**2024\_CBS\_11892 OMV\_2024004578 R - aanvraag omgevingsvergunning voor het bouwen van een hoogbouw "Al Campus Hub" met ondergrondse parking, het exploiteren van een tijdelijke bemaling bij de bouw en van de technische installaties van het gebouw - met openbaar onderzoek - Technologiepark-Zwijnaarde, 9052 Gent - Vergunning**

**Beslissing:** Goedgekeurd in besloten vergadering van 19 december 2024

- Onderwerp: het bouwen van een hoogbouw "Al Campus Hub" met ondergrondse parking, het exploiteren van een tijdelijke bemaling bij de bouw en van de technische installaties van het gebouw
- Adres: Technologiepark-Zwijnaarde 126, 9052 Gent

### **Verkeersgeneratie en bijhorende overlast**

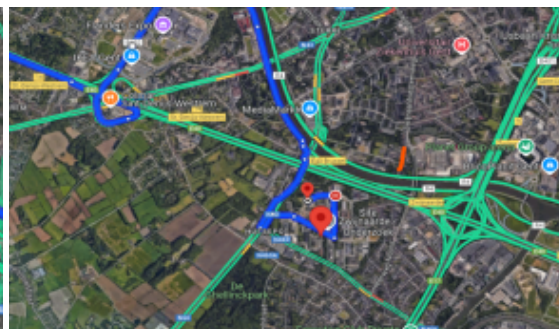
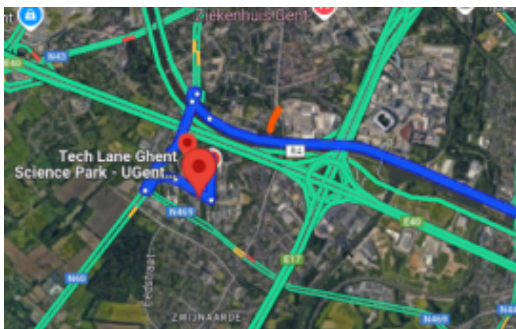
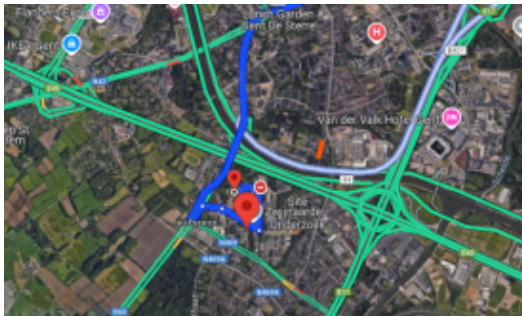
*Er worden bijna 1000 bewegingen extra per dag genoteerd tegen 2030. De cumulatieve effecten door de relatie met andere projecten moeten in een MER onderzocht worden. Het bijkomende effect van deze verkeersgeneratie is niet verwaarloosbaar, maar veroorzaakt de spreekwoordelijke druppel in de overvolle zuidelijke mozaïek. Er is bovendien nog geen exploitant, dus men heeft geen idee van de werknemers- noch bezoekersstromen. Er wordt gevreesd dat een groot deel de reeds verzadigde Gestichtstraat zal passeren.*
